BESLUITVORMING VERBREDING A27

De bak in Amelisweerd

COMMISSIE-SCHOOF

Besluitvorming verbreding A27

Afbeelding 1. Relatieve veiligheid van rijstrookbreedte ten opzichte van een breedte van 3,50 m

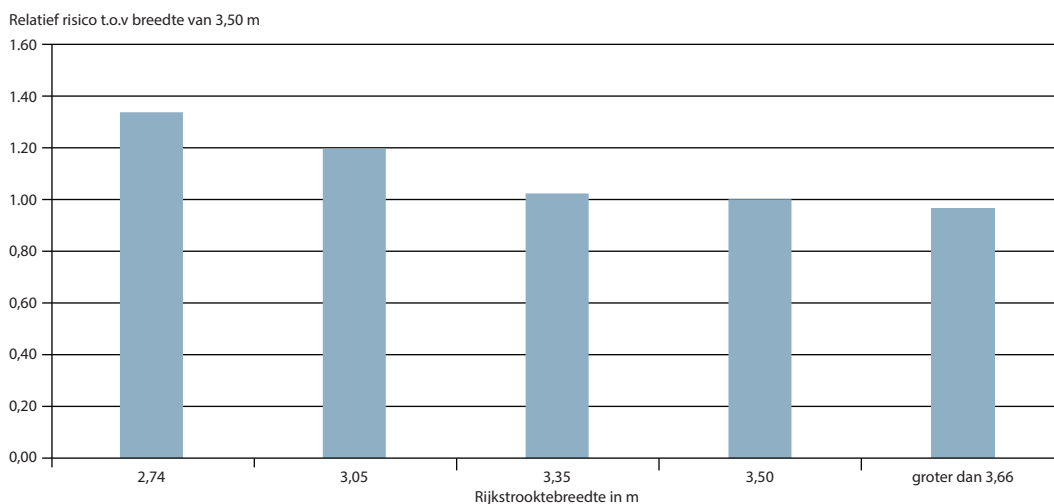
Vraag 1

Betekent dit dat onderstaande rijstrookbreedtes een absolute ondergrens zijn?

De vraag betreft de rijstrookbreedtes in een versoberd dwarsprofiel, zoals vermeld in de NOA (Rijkswaterstaat, 2007; p. 4-7). De gegeven rijstrookbreedtes zijn bedoeld als ondergrenzen voor de wegontwerper. De rijstrookbreedte heeft invloed op de verkeersveiligheid. In de Amerikaanse Highway Safety Manual (AASHTO, 2010) is deze invloed kwantitatief weergegeven volgens Afbeelding 1. De relatieve veiligheid van een rijstrook is hierin weergegeven ten opzichte van de standaardbreedte van 3,50 m. De gegevens betreffen overigens zogeheten multilane highways, dat zijn geen autosnelwegen maar belangrijke hoofdwegen buiten de bebouwde kom.

Afbeelding 2. Beschikbare weeflengte en relatieve onveiligheid

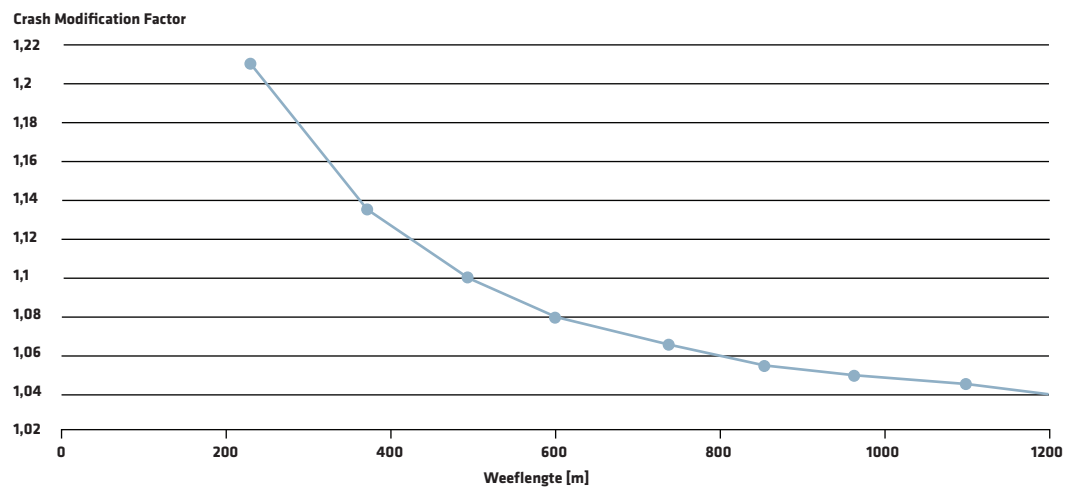
Vraag 12

Voldoet het lengteprofiel wel aan de minimale waarden van de NOA (m.a.w. zit het er niet onder)?

De lengte van het beschikbare weefvak is 420 m. Dat is korter dan de ongeveer 700 m die volgens de NOA is vereist (zie overigens eerdere opmerkingen over de NOA). De relatieve onveiligheid van een kortere weeflengte is af te leiden uit gegevens in de Highway Safety Manual; zie Afbeelding 2. De relatieve onveiligheid is ongeveer een factor 1,2 bij erg korte weefvakken.
